Freie Hansestadt Bremen
Straße: BAB 281, Bauabschnitt 2/2 von Bau-km 2+913 bis Bau-km 4+860

Neubau der BAB 281, Bauabschnitt 2/2
zwischen Neuenlander Ring und Kattenturmer Heerstraße

FESTSTELLUNGSENTWURF

Erläuterungen zur Planänderung in den Planfeststellungsunterlagen

Abbildung 1: Darstellung der Ver- und Entsiegelung durch die Verbindung des Betriebs- und Unterhaltungswegs Nord

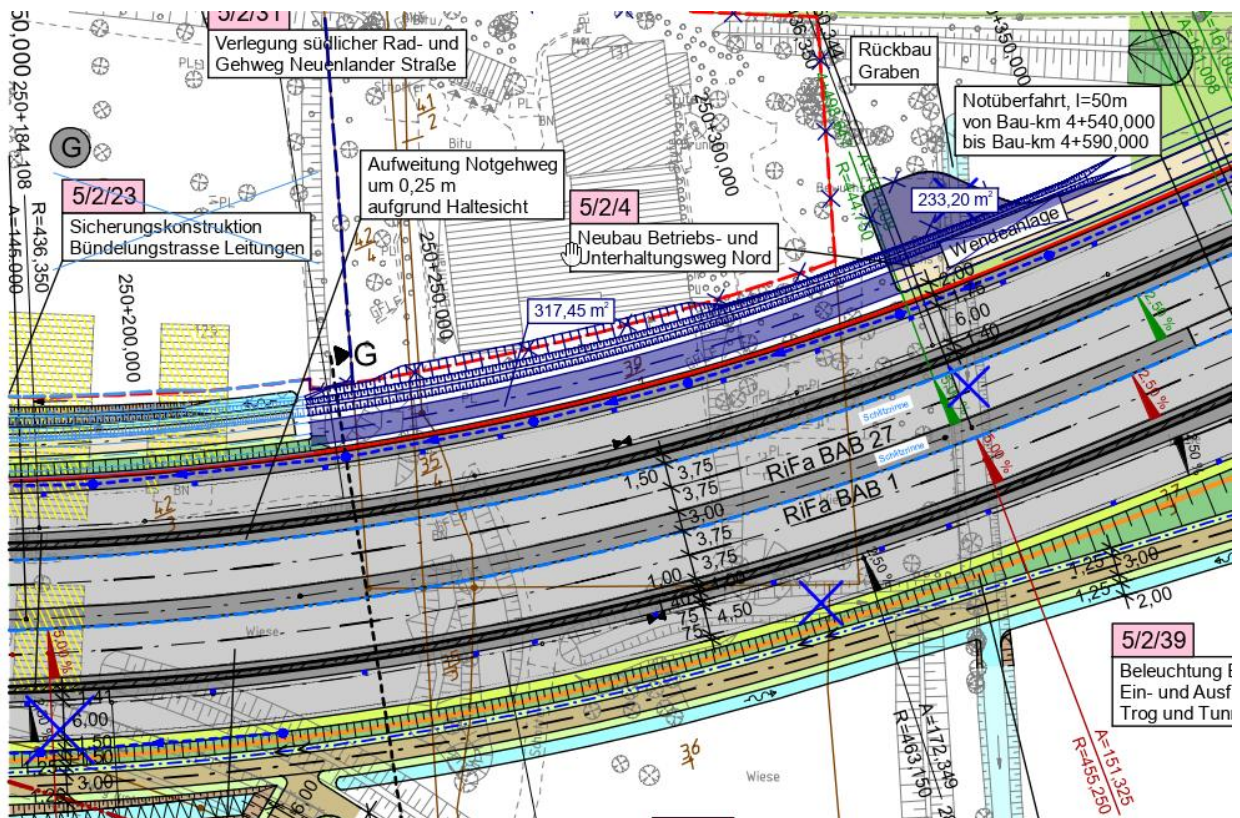
Zur Sicherstellung der Anfahrbarkeit der Stütz- und Lärmschutzwände ist auf der Nordseite der Autobahntrasse ein Betriebs- und Unterhaltungsweg geplant. Durch den Erwerb des Grundstückes Neuenlander Straße 131 ist es, mit Zustimmung der Autobahnmeisterei Bremen, aus Unterhaltungssicht geboten, den Betriebs- und Unterhaltungsweg Nord durchgängig auszuführen und die Wendeanlage vor der Flurstücksgrenze entfallen zu lassen.

Durch das Weiterführen des Betriebs- und Unterhaltungsweges Nord werden zusätzliche Flächen von 317,45 m² versiegelt. Im Gegenzug entfällt die geplante Wendeanlage bei Bau-km 4+500,00 und führt zu einer Entsiegelung von 233,20 m². Es verbleibt eine Neuversiegelung von insgesamt 84,25 m². Die nachfolgende Abbildung 1 zeigt die Ver- und Entsiegelungssituation in dunkelblau:

Abbildung 2: Bauliche Situation am Grundstück Neuenlander Straße 121 im Rahmen der Planfeststellung

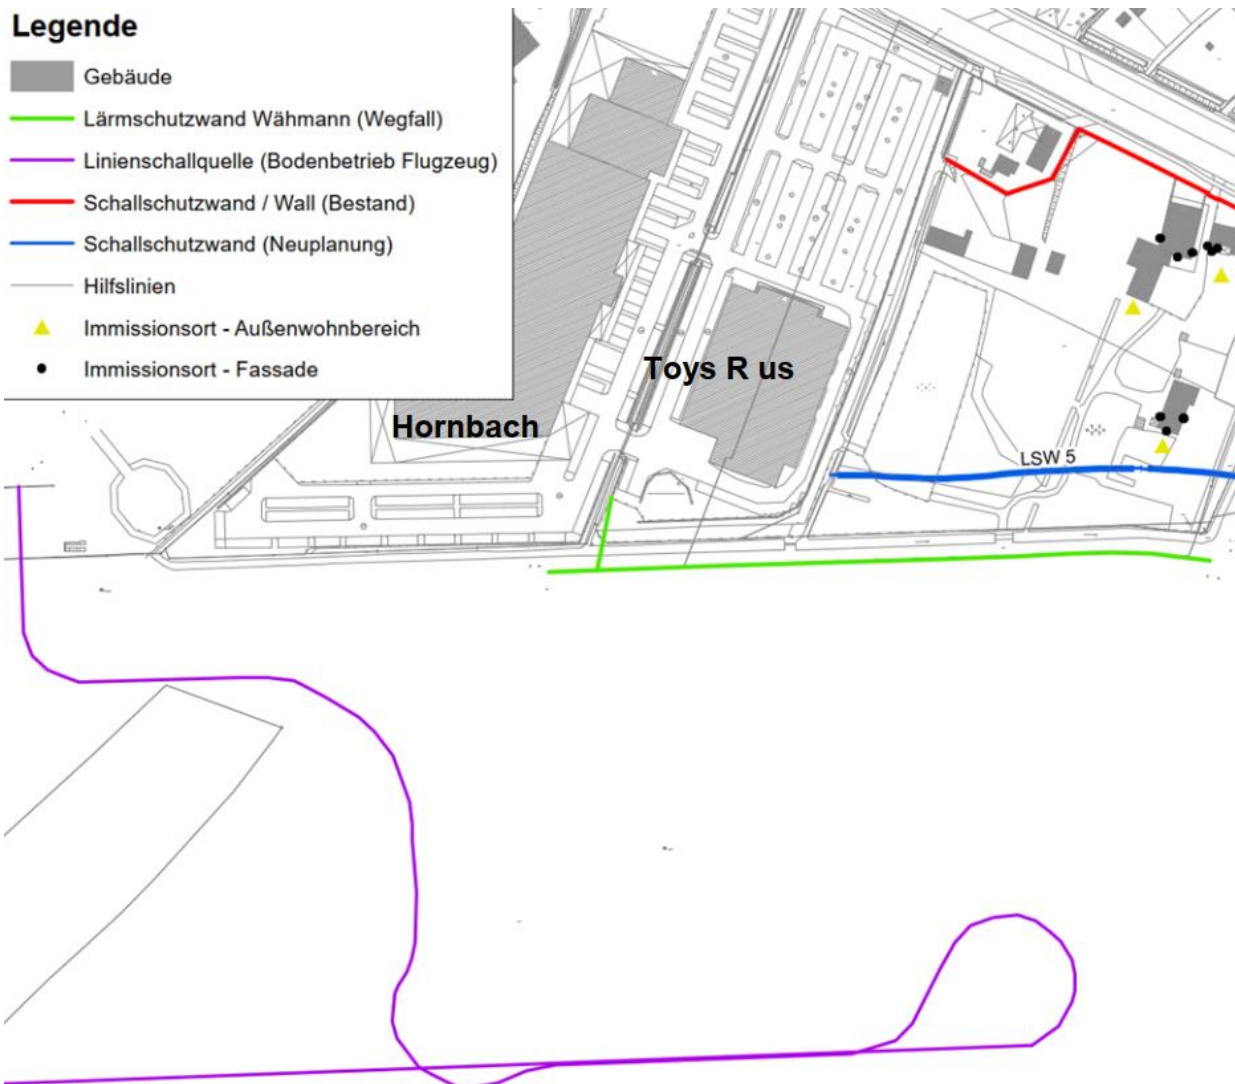
Die vorhandene Lärmschutzwand liegt zwischen der Start- und Landebahn des Flughafens Bremen und dem Grundstück Neuenlander Straße 121. Die vorhandene Lärmschutzwand schützt das Grundstück vor dem landseitigen Fluglärm. Infolge der baulichen Umsetzung der A 281 (B2/2) wird diese Wand wegfallen (vgl. Abbildung 2). Um mit Wegfall der LSW gegenüber dem landseitigen Fluglärm an den relevanten Immissionsorten auf dem Grundstück Neuenlander Straße 121 keine Verschlechterung zu erzielen, muss die neue LSW 5 um 2 m auf 5 m über äußerem Fahrbahnrand erhöht werden (vgl. Stellungnahme LÄRMKONTOR vom 13.03.2017 im Zuge der Planfeststellungsunterlagen mit Hellblaueträgung).

Aufgrund der geänderten baulichen Situation auf den westlich gelegenen Nachbargrundstücken „Toys R Us“ und „Hornbach“ (die Gebäude wurden abgerissen) wurde im Zuge des Klageverfahrens gegen den Planfeststellungsbeschluss klägerseitig eine Verlängerung der LSW 5 gefordert, um den ursprünglichen Zustand der Bestandssituation mit einer schalltechnischen Abschirmung der Gebäude „Toys R Us“ und „Hornbach“ für das Grundstück Neuenlander Straße 121 herzustellen.

Im Rahmen der mündlichen Verhandlung vor dem Bundesverwaltungsgericht (BVerwG) am 24.06.2020 wurde dahingehend von der Beklagten eine Prozessklärung abgegeben, dass die vorgesehene Lärmschutzwand 5 (vgl. Unterlage 11, Regelungsverzeichnis (RGV), RGV-Nr. 5/2/46 und 5/2/47 „Neubau Lärmschutzwand Nord“) in Richtung Westen bis zum Gebäude Metro-Ost (Bau-km 3+720) in Höhe von mindestens 7 m über Geländeoberkante verlängert
